EIA Beneficio y Respuestas del Ministerio del Ambiente: Observaciones Generales de E-Tech International, 21 de Diciembre de 2011

Introducción

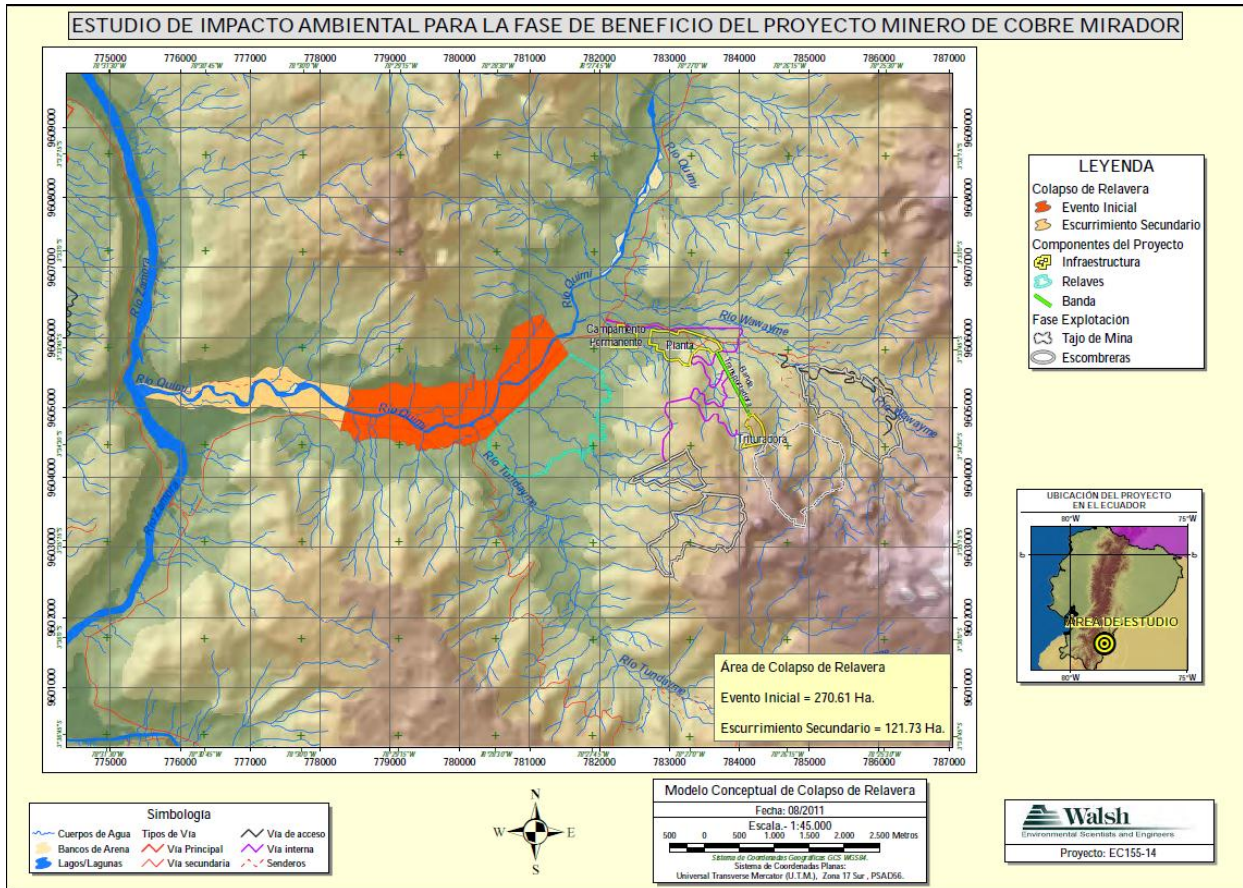
- las preguntas de MAE y en varios casos están marcadas incorrectamente.
- Los esquemas, gráficos, y varios cuadros parecen recortes de otras imágenes donde la calidad es tal que los detalles no se muestran claramente.
 - No contiene una Lista de Contenidos, y las páginas donde aparece cada esquema, cuadro, y gráfico no están incluidas, lo cual hace muy difícil encontrarlos en el documento. En algunos casos el documento utiliza una captión donde la imagen está en otra página.
 - El símbolo de Walsh también aparece incorrectamente con la palabra *Scientists* parcialmente ocultada.
